**Comune di
Rivergaro**

PROPOSTA DI DECISIONE DELLE OSSERVAZIONI

Relazione di controdeduzione - Rivergaro	
--	---	--

ISTRUTTORIA E PROPOSTA DI CONTRODEDUZIONI
ALLE OSSERVAZIONI DEI PRIVATI ED ALLE RISERVE, PARERI E
CONSIDERAZIONI DEGLI ENTI RELATIVE AL PUG
ASSUNTO CON DEL.G.C.n.15 DEL 13/02/2026
E DEPOSITATO (Pubblicazione BURER in data 25/02/2026)

Stralcio Tavola Disciplina PUG

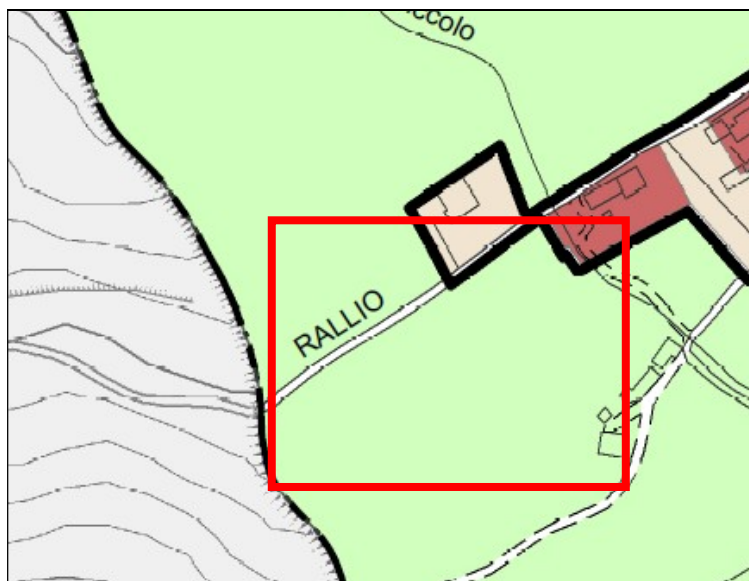
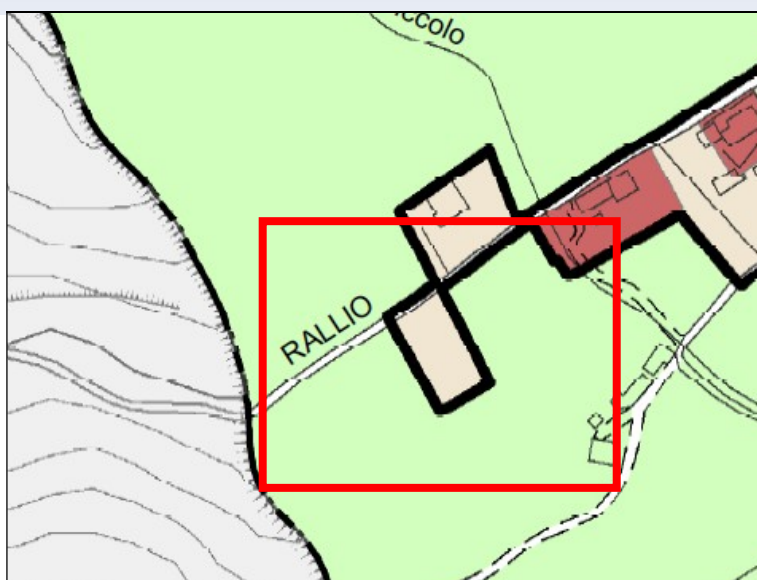
Località RALLIO.

L'osservazione è accoglibile, provvedendo al perfezionamento dell'elaborato D.1_R mediante la classificazione dell'area come "R1 - Tessuti consolidati", con la contestuale modifica della delimitazione del territorio urbanizzato.

Si provvede inoltre al perfezionamento del comma 1 dell'art.4.1.1 delle Disposizioni Normative, come segue:

Inoltre, vengono perfezionati gli elaborati QC_R1, QC_SF6.9_R, con la modifica della delimitazione del territorio urbanizzato, e gli elaborati S.1_R e S.2_R mediante la classificazione dell'area come tessuti prevalentemente residenziali di cui all'azione 2.3.2, con la contestuale modifica della delimitazione del territorio urbanizzato.

Stralcio Tavola dei vincoli V.3_R

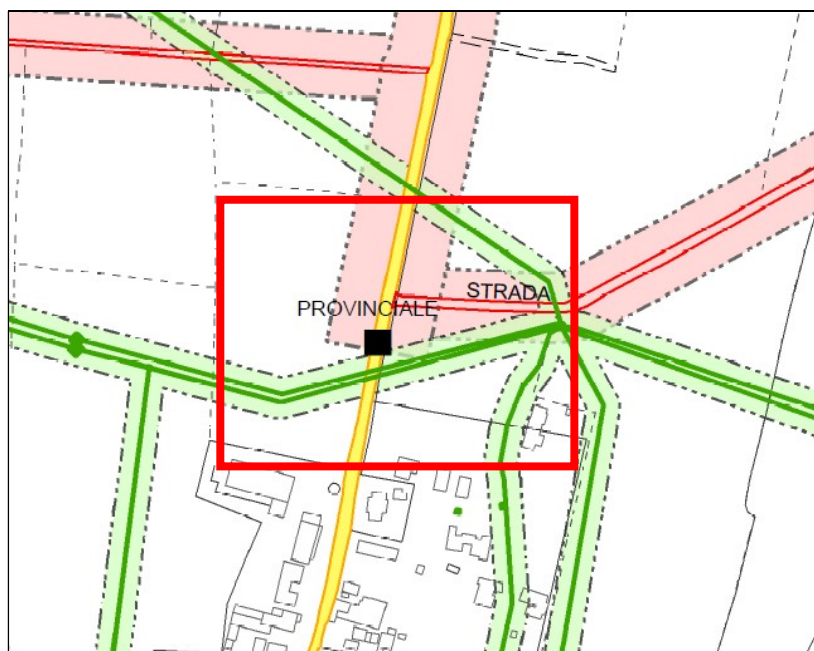
Si chiede di ridefinire il limite del centro abitato di Roveleto Landi, con lo spostamento del limite prima dell'intersezione tra la SP 28 e la Strada per Niviano.

Stralcio Tavola Disciplina PUG

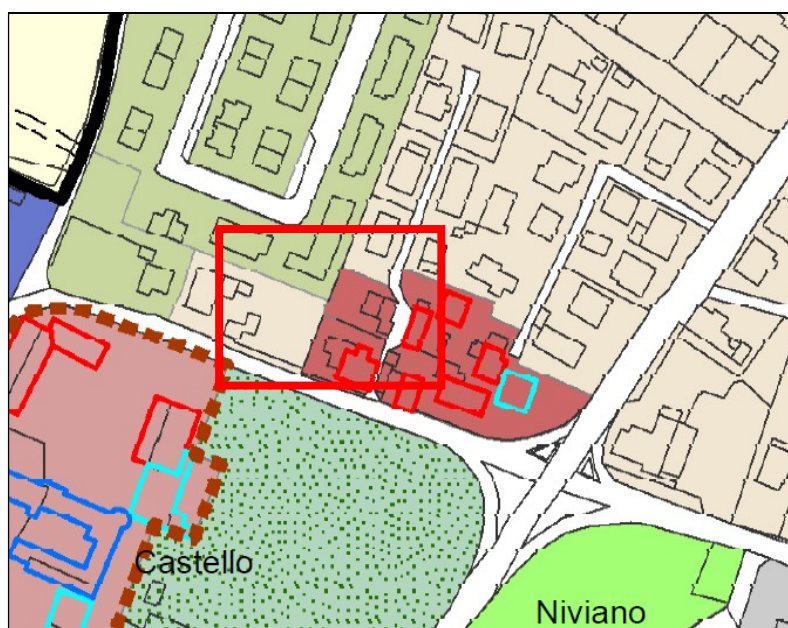
Pertanto, si richiede la ripermimetrazione della zona "Tessuti di Antica Formazione" con l'esclusione della Particella 1057, che sarà invece ricompresa nella destinazione urbanistica "R1 - Tessuti consolidati".

Stralcio Tavola Disciplina PUG

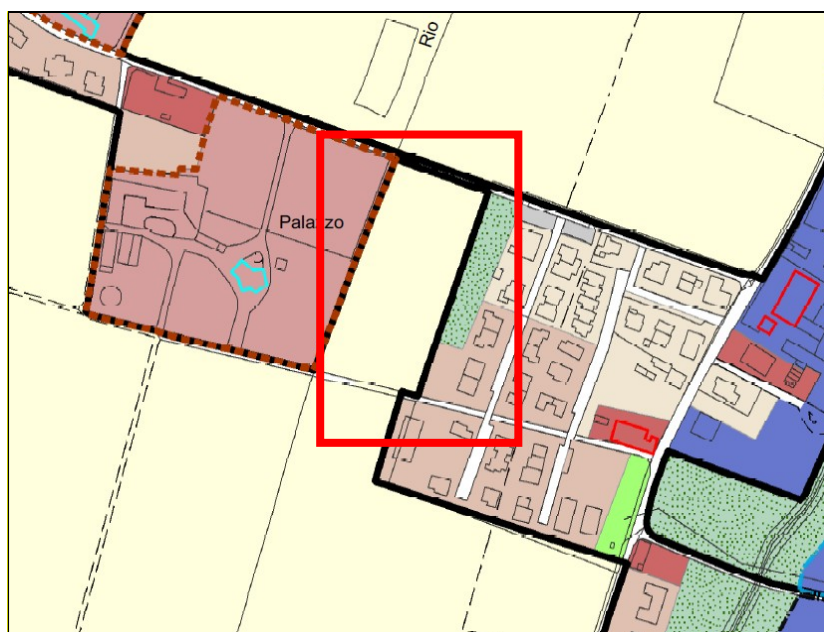
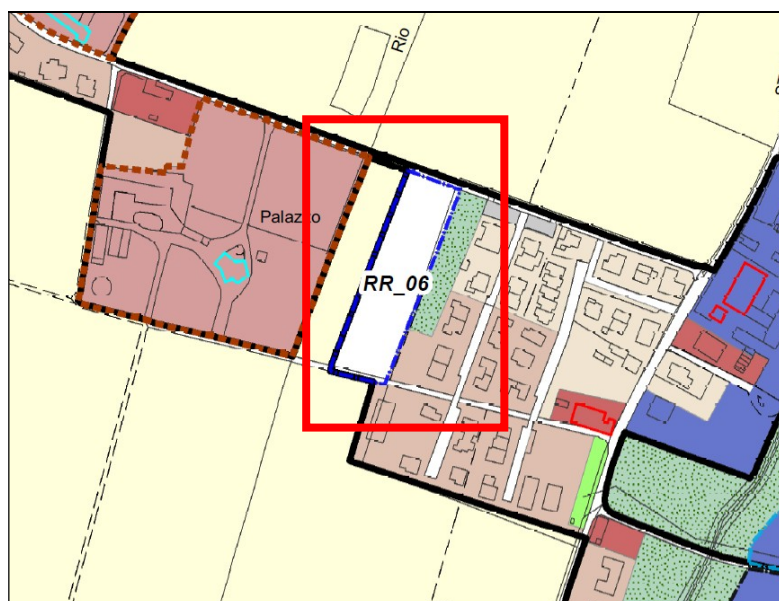
Si chiede di confermare ed inserire nel territorio urbanizzato un'area classificata dal RUE come AUC3* e per la quale è stata presentata l'istanza di Permesso di Costruire convenzionato finalizzato all'urbanizzazione dell'area e alla successiva edificazione dei lotti, previa realizzazione di una strada di accesso (completa dei sottoservizi a rete), dei parcheggi pubblici e della pista ciclabile.

L'osservazione è accoglibile, provvedendo al perfezionamento dell'elaborato D.1_R mediante la classificazione dell'area come "Aree soggette a prescrizione specifica di qualificazione morfologica e funzionale (RR)", con la contestuale modifica della delimitazione del territorio urbanizzato e l'inserimento della seguente scheda normativa nell'Allegato 1 alle Disposizioni Normative:

Infine, vengono perfezionati gli elaborati QC_R1, QC_SF6.9_R, con la modifica della delimitazione del territorio urbanizzato, e gli elaborati S.1_R e S.2_R mediante la classificazione dell'area come tessuti prevalentemente residenziali di cui all'azione 2.3.2, con la contestuale modifica della delimitazione del territorio urbanizzato.

Stralcio Tavola Disciplina PUG

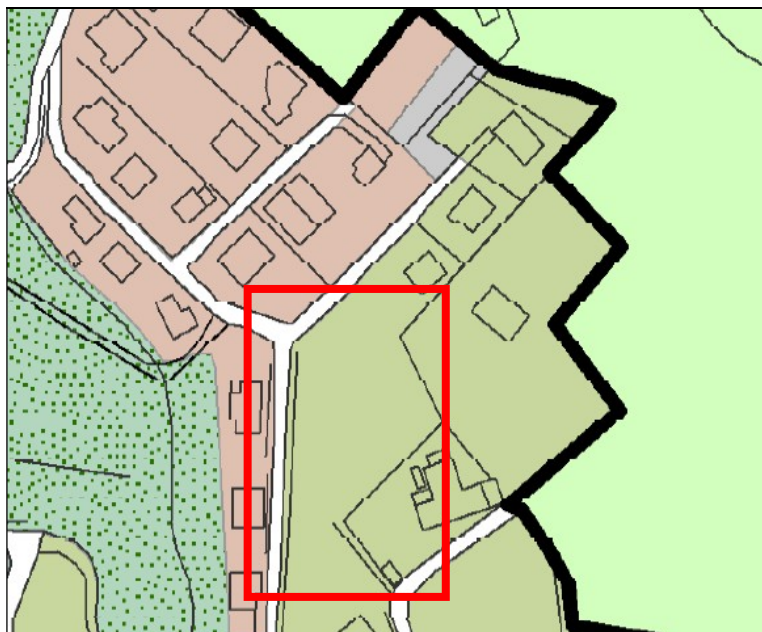
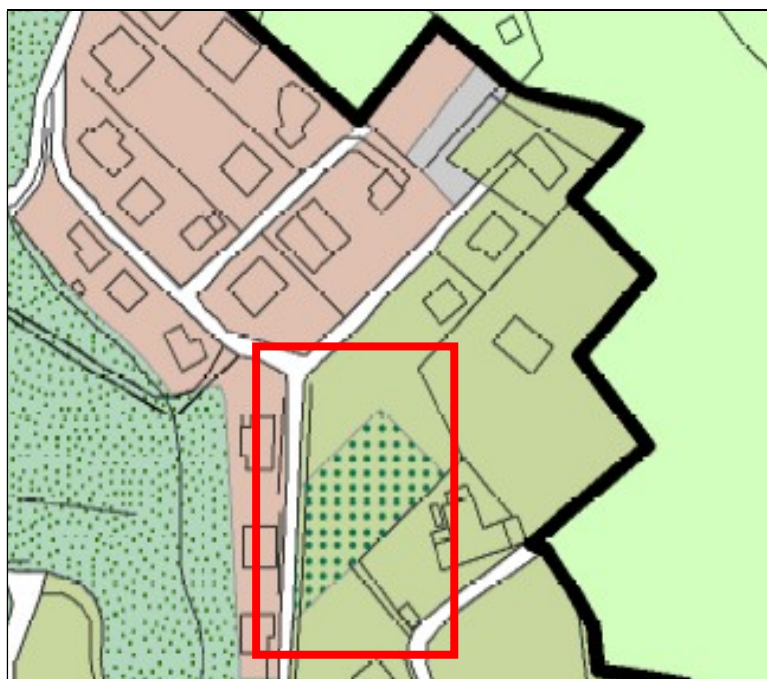
Si chiede di classificare come agricola una superficie di circa 2.197 mq e di mantenere la destinazione edificabile R3 per la restante porzione di circa 1.500 mq.

L'osservazione è accoglibile parzialmente, mantenendo la classificazione dell'area come "R3 - Tessuti radi e/o di frangia", in quanto interclusa nel territorio urbanizzato, e provvedendo alla contestuale classificazione come "aree a verde privato". Pertanto si provvede al perfezionamento dell'elaborato D.1_R.

Stralcio Tavola QC_SF6.1c_R

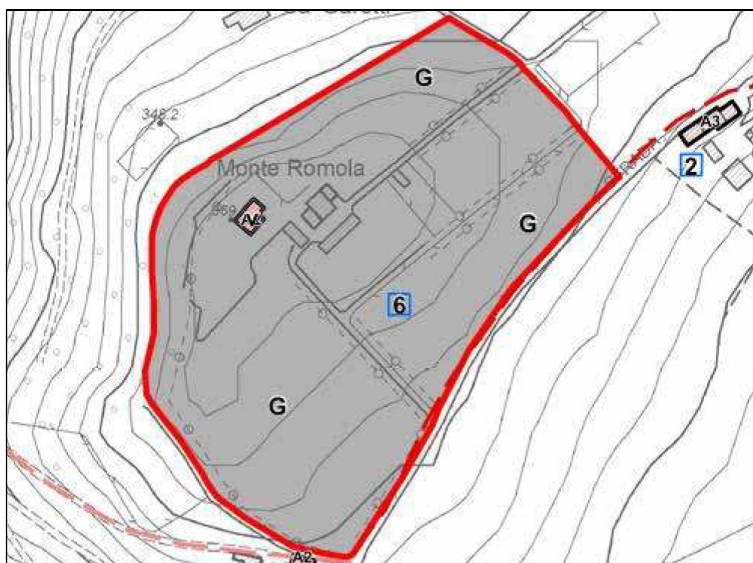
Inoltre si chiede di eliminare l'individuazione generica su tutta l'area pertinenziale della sigla G, limitandola al giardino esistente per evitare qualsiasi interpretazione operativa.

L'osservazione è accoglibile parzialmente, provvedendo al perfezionamento del perimetro del complesso di interesse testimoniale n. 138 riportato nella tavola QC_SF6.1c_R e nella scheda di cui all'elaborato QC_SF6.1bis_R.

Stralcio Tavola Disciplina PUG

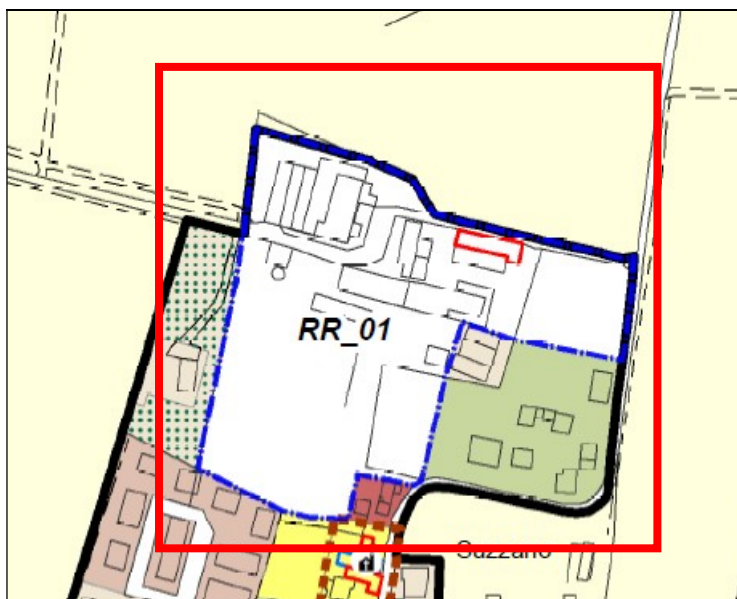
Si chiede di inserire la possibilità di aumentare del 15% una tantum il volume esistente all'interno della Scheda normativa del comparto "RR_01".

Eventuali modifiche dei parametri proposti attraverso l'intervento ordinario (PdC Convenzionato) ammesso per la citata area di qualificazione morfologica e funzionale, potranno essere valutate attraverso una proposta di Accordo Operativo.

Stralcio Tavola dei vincoli V.1_R

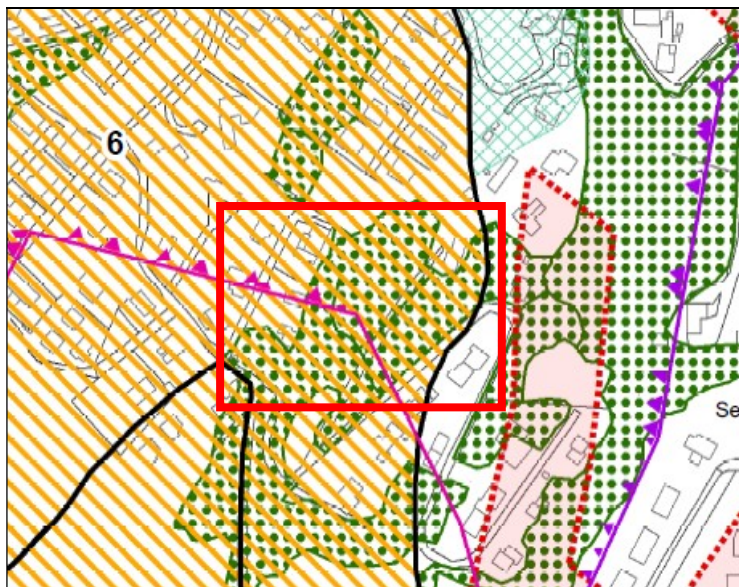
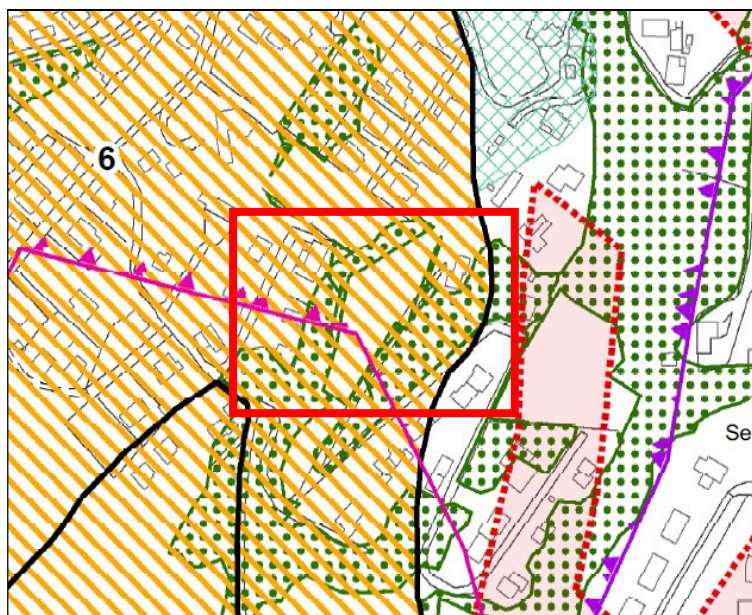
Si chiede di eliminare l'area boscata riportata nella tavola dei vincoli, a seguito di relazione agro-forestale.

L'osservazione è accoglibile, provvedendo a rettificare la tavola dei vincoli V.1_R eliminando il vincolo relativo alle "aree forestali e boschive", nonché la tavola dei vincoli V.2_R eliminando il vincolo relativo ai "territori coperti da foreste e boschi".

Stralcio Tavola Disciplina PUG

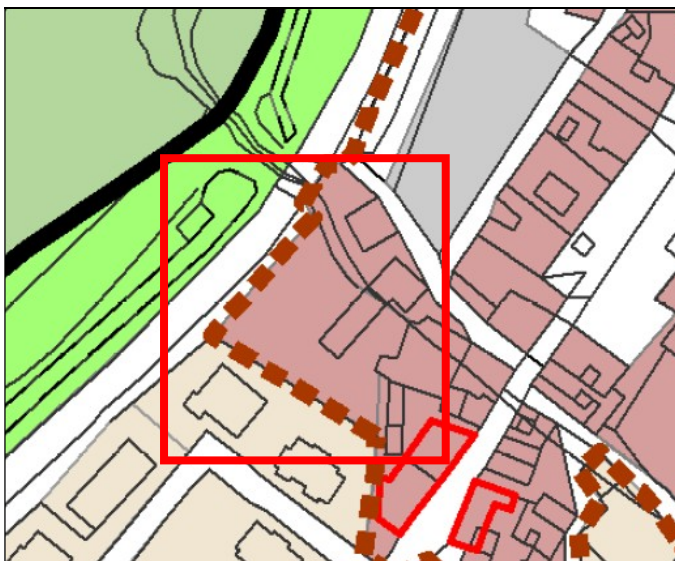
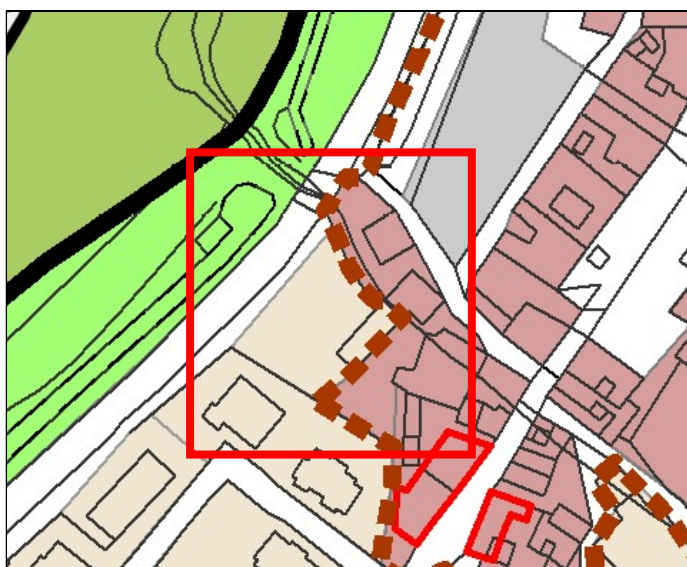
Si chiede di escludere i mappali 115, 178 e 244 del foglio 22 dalla perimetrazione del centro storico, rivedendo puntualmente il perimetro di quest'ultimo e riconducendo l'ambito alla disciplina del tessuto urbano consolidato a prevalente destinazione residenziale R1.

L'osservazione è accoglibile, provvedendo al perfezionamento degli elaborati D.1_R e D.2_R mediante la classificazione dell'area come "R1 - Tessuti consolidati", con la contestuale modifica della delimitazione del Centro storico del Capoluogo.

Stralcio Tavola Disciplina PUG

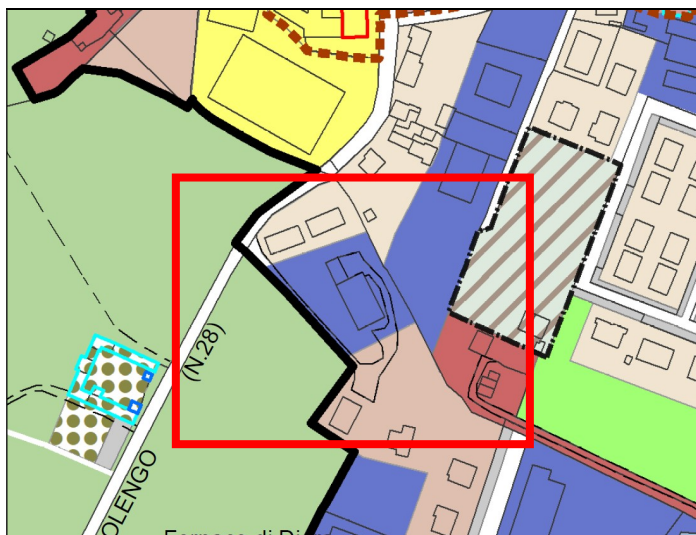
Si chiede di modificare la classificazione dei mappali 659 e 406, in Tessuti urbani consolidati (R1) come le zone limitrofe.

Stralcio Tavola Disciplina PUG

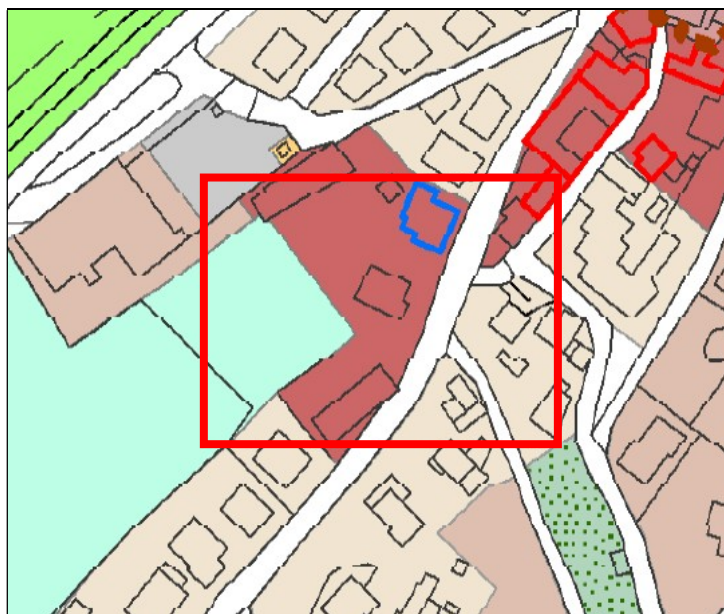
Si chiede la revisione della classificazione urbanistica dell'area, con esclusione dal "Tessuto di antica formazione" e riclassificazione in Tessuti consolidati R1.

Stralcio Tavola Disciplina PUG

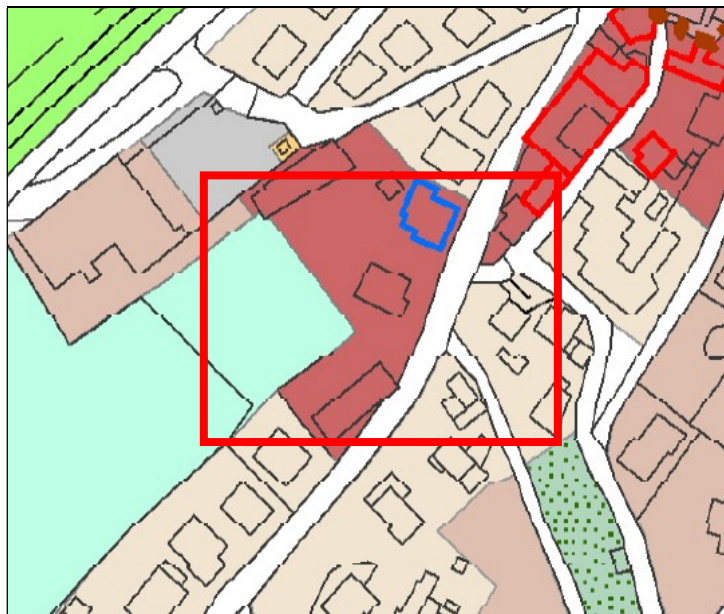
Si chiede il riconoscimento della possibilità di ricollocazione del sedime del fabbricato all'interno del lotto in quanto attualmente collocate marginalmente rispetto allo stesso e posto in confine sul lato sud.

Stralcio Tavola dei vincoli V.3_R

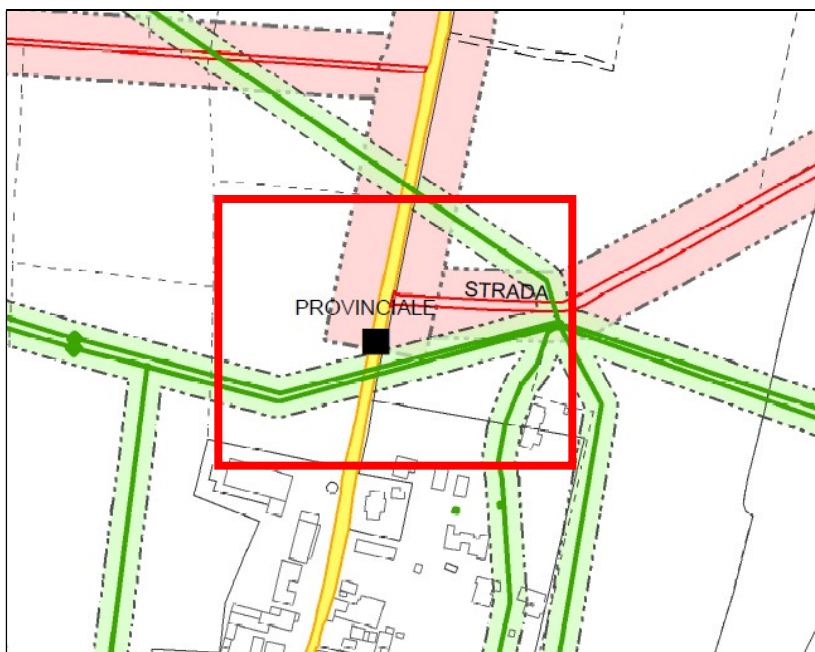
Si chiede la riduzione da 20 a 10 metri della fascia di rispetto stradale (Provinciale e Comunale) poiché la lottizzazione è già all'interno del Centro abitato.

Stralcio Tavola Disciplina PUG

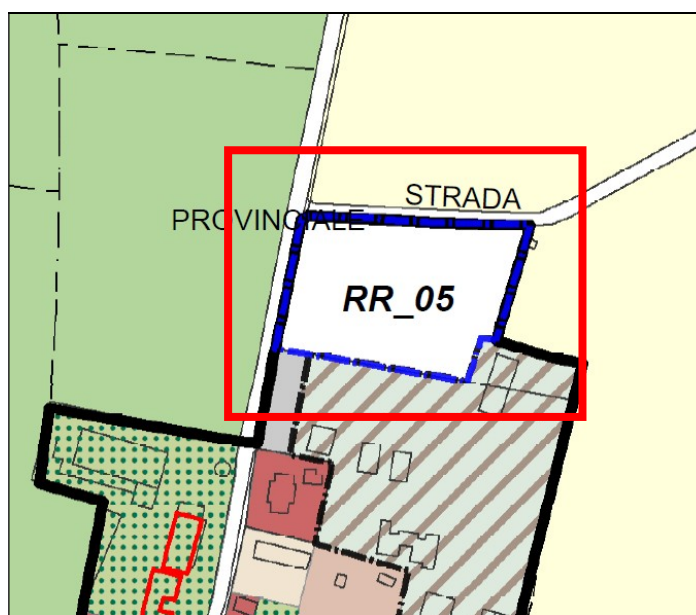
Si chiede di aumentare la possibilità edificatoria portando l'Uf da 0,17 mq/mq a 0,26 mq/mq.

L'osservazione è accoglibile parzialmente, provvedendo al perfezionamento della capacità edificatoria ammessa, riconoscendo un UF=0,2mq/mq, in coerenza con il sistema insediativo della frazione e nel rispetto di un adeguato rapporto con il contesto rurale circostante. Pertanto si provvede alla modifica della scheda normativa nell'Allegato 1 alle Disposizioni Normative, come segue:

Stralcio Tavola Disciplina PUG

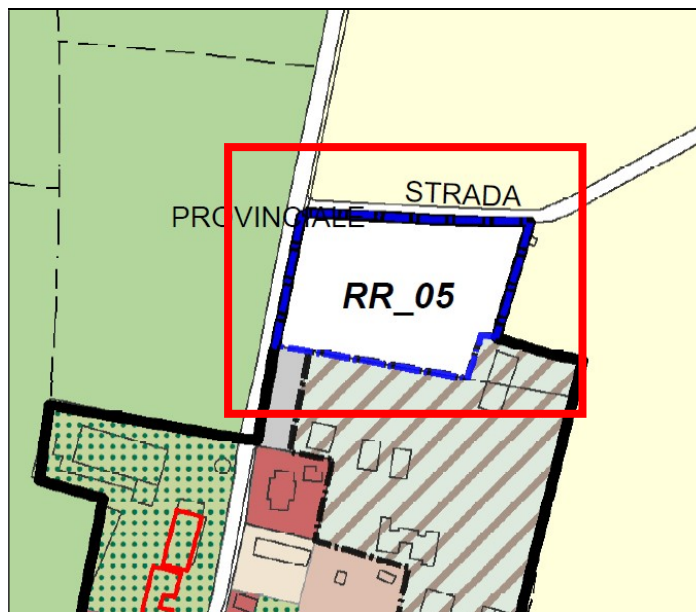
Si chiede di togliere la fascia di rispetto a verde e al limite inserire l'onbblogo di piantumazione all'interno del lotto di nr.3 alberi ad alto fusto.

L'osservazione non è accoglibile, in quanto la dotazione ecologico-ambientale prevista è ritenuta necessaria come misura di mitigazione verso il contesto rurale circostante.

Stralcio Tavola dei vincoli V.3_R

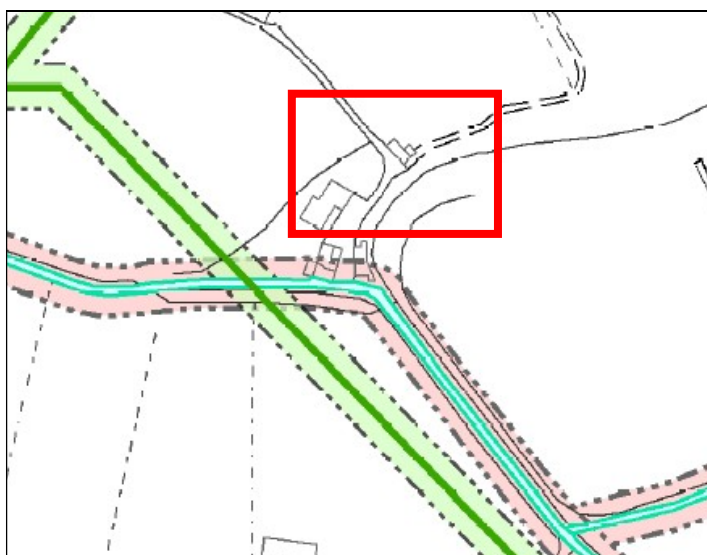
Si chiede di rimuovere il rispetto stradale, almeno nel tratto iniziale che va dall'incrocio con la strada "vicinale Mulino dei Fava" al punto in cui la strada supera l'alveo del Canale del Mulino.

L'osservazione è accoglibile, provvedendo a correggere la tavola dei vincoli V.3_R, rendendo coerente l'individuazione della strada vicinale e della relativa fascia di rispetto all'elenco delle strade vicinali approvato dal Comune di Rivergaro nel 1969.
